CAPULETI, L.GE

0378

Descrizione prestazionale dell'intervento

Passo carraio inadeguato

Foto del rilievo

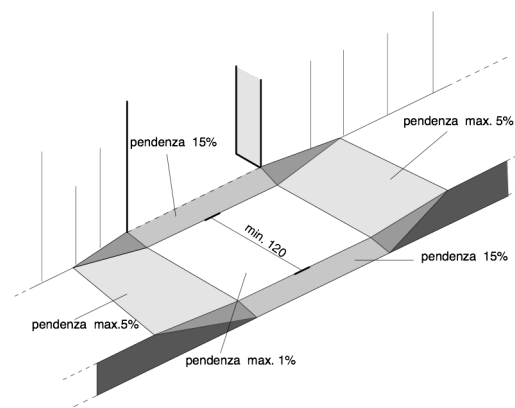
ATTENZIONE !

Occorre fare una buona rasatura della finitura superficiale per evitare di creare altre criticità sulla pavimentazione per le persone con difficoltà motorie.

Criticità

Adeguamento passo carraio tramite realizzazione di marciapiedi in rilevato, **abbassando in parte la quota del percorso esistente, in modo da ottenere un doppio piano inclinato, perpendicolare al senso di marcia** e la cui pendenza non supera il 5%. Il manufatto è completo di elemento di raccordo per l'attraversamento dei veicoli (pendenza minima del 15%); la porzione di percorso orizzontale, utile per i pedoni, deve essere di larghezza minima 120 cm.
